ÉTUDE DE RESTAURATION DE LA CONTINUITÉ ÉCOLOGIQUE AU DROIT DES OUVRAGES DE LA VILLE DE MONTLUÇON

COMPTE RENDU DU COPIL DE PRÉSENTATION DE LA PHASE « ÉTAT DES LIEUX – DIAGNOSTIC

Date : 27/01/2015

<p>NOTE COMPLEMENTAIRE – FAISABILITE TECHNIQUE DE RETABLISSEMENT DE LA CONTINUITE PISCICOLE DU SEUIL DE CONTREFORT DU BARRAGE MOBILE PAR LA CREATION D'UNE BRECHE</p>
--

Evolution des hauteurs de chute du barrage mobile (clapets couchés) et du seuil de contrefort aménagé par une brèche de profondeur donnée (0.75 m) et de largeur variable

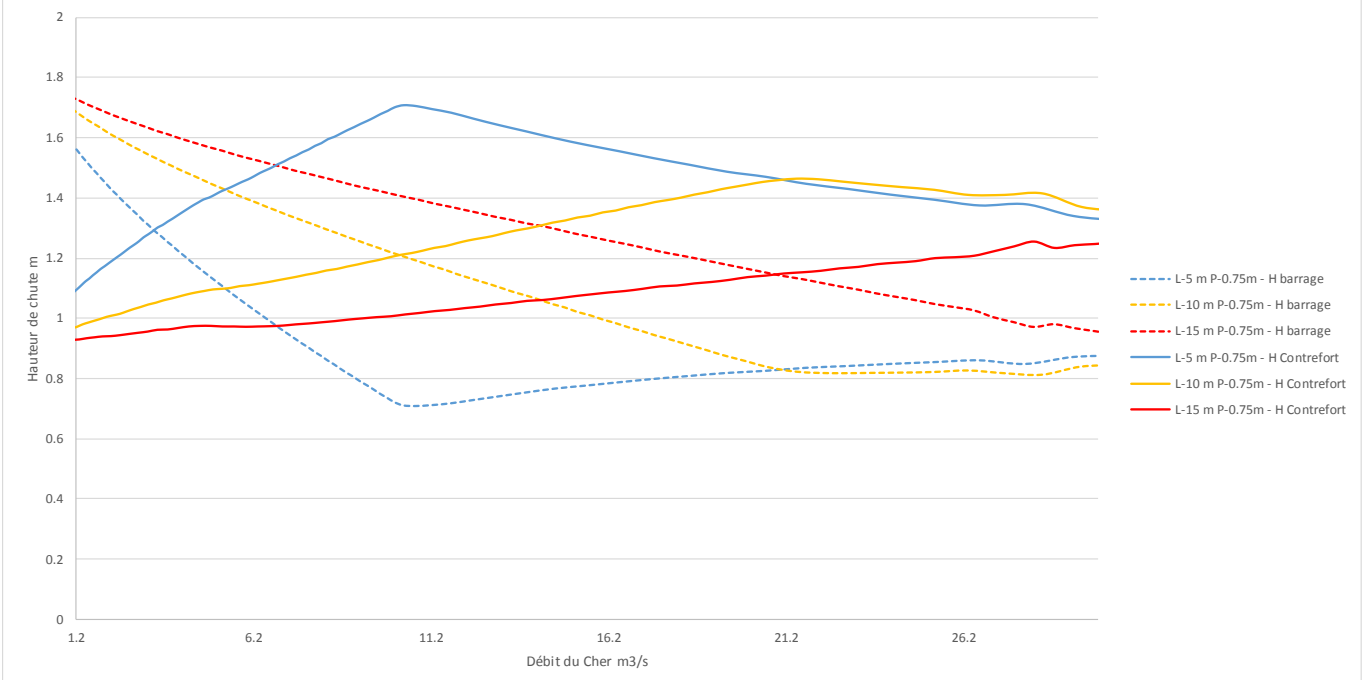
Il apparaît que la mise en place d'une brèche de 15 m de large et de 0.75 m de profondeur minimise la chute à franchir au droit des deux obstacles en régime de moyennes eaux (module), situation susceptible d'être rencontrée en période de migration des espèces cibles amphihalines (migration de montaison de la lamproie et la grande alose en période printanière essentiellement) :

Il ressort de cette analyse que la brèche :

- Constitue une barrière à impact significatif (classe ICE = 0.66) en régime de basses eaux, en dehors de la période préférentielle de migration des espèces cibles amphihalines ;
- Constitue une barrière à impact majeur (classe ICE = 0.33) en régime de moyennes et hautes eaux annuelles, correspondant à la période préférentielle de migration des espèces cibles amphihalines.

En conclusion, le scénario consistant à créer une simple brèche dans le seuil de contrefort du barrage mobile, tout en cherchant à limiter la chute formée au niveau du barrage mobile en amont, n'apparaît pas satisfaisant pour le rétablissement de la continuité piscicole.

→ Il est donc proposé au COPIL de ne pas retenir ce scénario

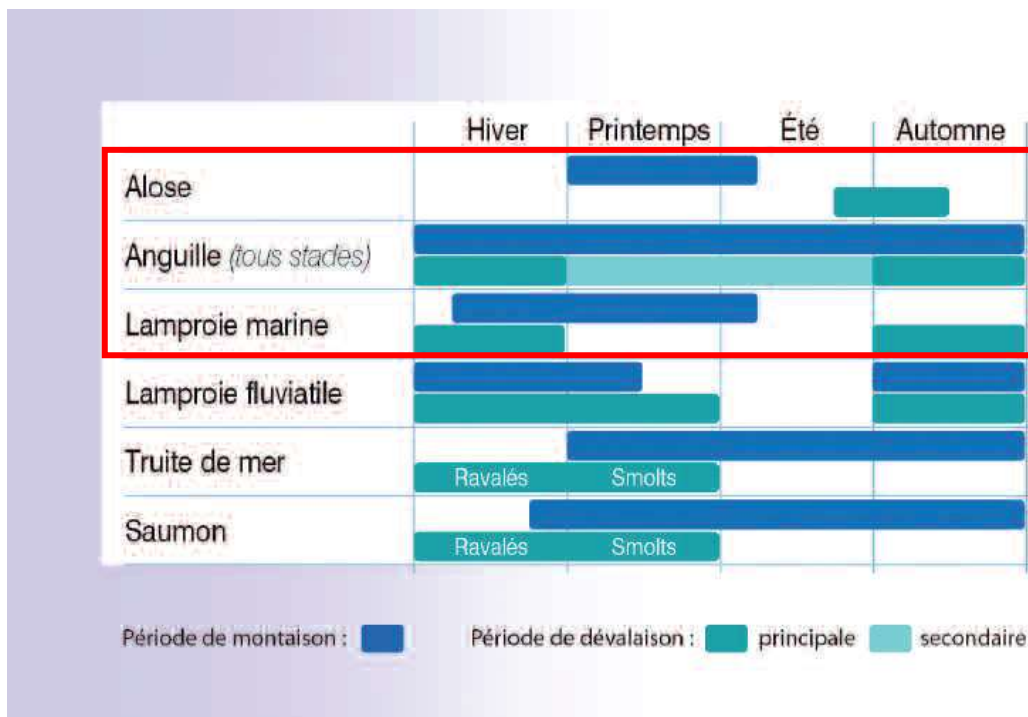
- **QM Avril = 20.4 m³/s > Module : 15.7 m³/s > QM Juin : 12.2 m³/s**
